#### **Begründung zum Bebauungs- und Grünordnungsplan Nr. 150 E „Unsernherrn-Nord“, Stand September 2018 (Anlage 3):**

## 2. Erschließung des Neubaugebietes „Unsernherm-Nord“

**Grundsatzbeschluss** zur Fortführung des Bauleitplanverfahrens Nr. 150 E "Unsernherm - Nord"  
(Referentin: Frau Preßlein-Lehle)

Bild 2: Variante 1 „Zweiteilung Baugebiet“; Quelle: Stadtplanungamt Ingolstadt

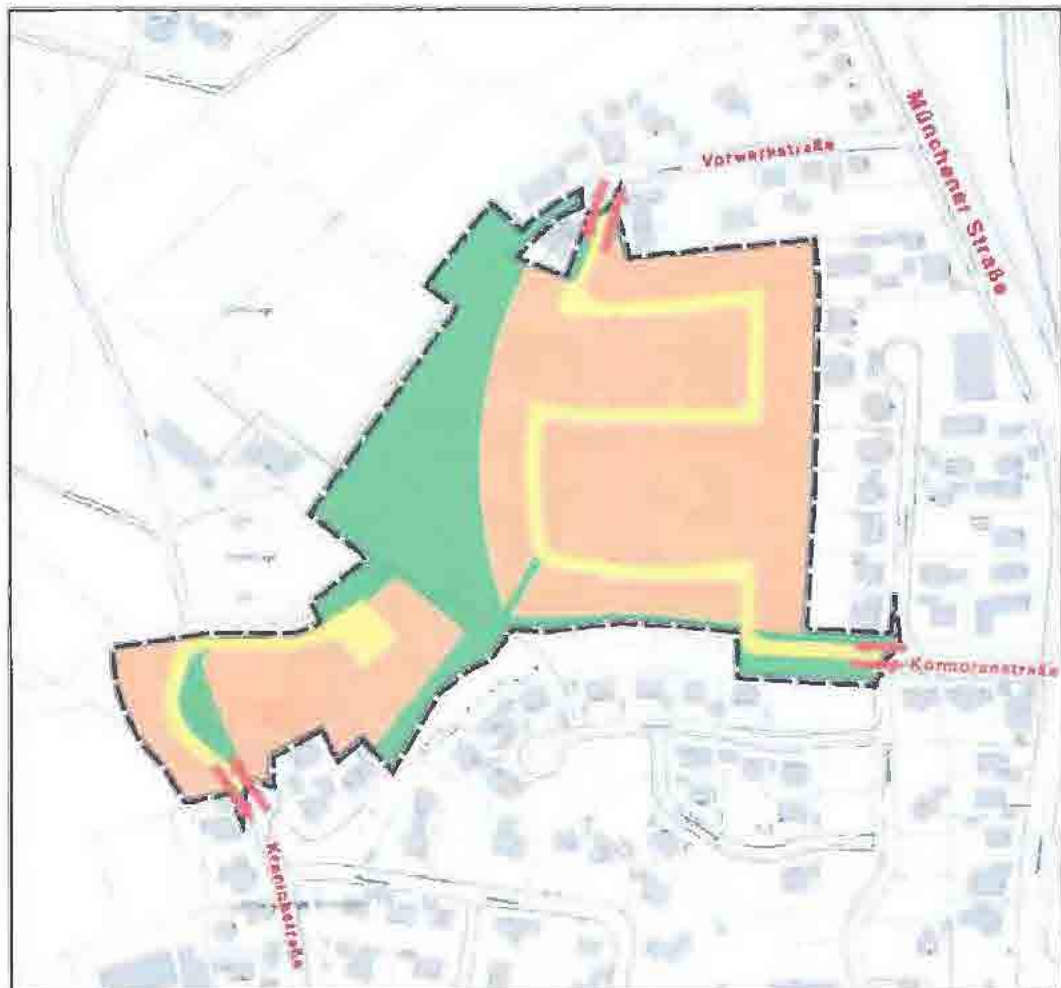
- Wer gewährt die grundsätzliche Leistungsfähigkeit?  
Variante 1 begünstigt Schleichverkehre und lässt keine Aussage zu über das mögliche Verhalten der Verkehrsteilnehmer, wenn es sich um eine Durchfahrtstraße handelt.

- Die Zweiteilung des Baugebietes wird begrüßt, aber den ca. 10 Bauparzellen in dem einen Teil des Baugebietes stehen 51 WA1-Wohneinheiten, 9 WA2-Einheiten und 3 WA3-Einheiten in dem zweiten Teil des Baugebietes (Anschluss über Vorwerk- und Kormoranstraße) gegenüber.
- Warum begünstigt man mit Variante 1 mögliche Schleichverkehre, anstatt diese Möglichkeit komplett zu unterbinden und die Mehrbelastung an Verkehr durch Verwendung der Variante 2 auf beide Anschlüsse Vorwerk- und Kormoranstraße zu verteilen?

- Welche Fakten führen zu der Annahme, dass die Anbindung über Vorwerk- und Kormoranstraße bei einer, wenn auch mäanderförmigen, aber trotzdem durchgehender Straßenführung, unproblematischer ist?  
Eine Unterbindung des Schleichverkehrs ist nur durch eine bauliche Trennung gemäß Variante 2 möglich.

So wurde zur weiteren Reduzierung von Schleichverkehren im Kernbereich die Straße mäanderförmig durch das Gebiet geführt. Im westlichen Teil des Plangebietes wurde die Straße zum Schutz des Naturdenkmales weiter in Richtung West abgeschwenkt. Für die Anbindung der Straße im Osten über die Lohe ist als Ausgleich die durchgehende Erschließung für den motorisierten Individualverkehr entfallen. Für den westlichen Erschließungsteil ist daher eine Wendeanlage erforderlich.

Die bisher bestehenden Wendepfannen in der Vorwerkstraße und der Kranichstraße wurden in den Geltungsbereich des Bebauungsplanes mit einbezogen, da in den Anschlussbereichen eine bauliche Anpassung erforderlich sein wird.
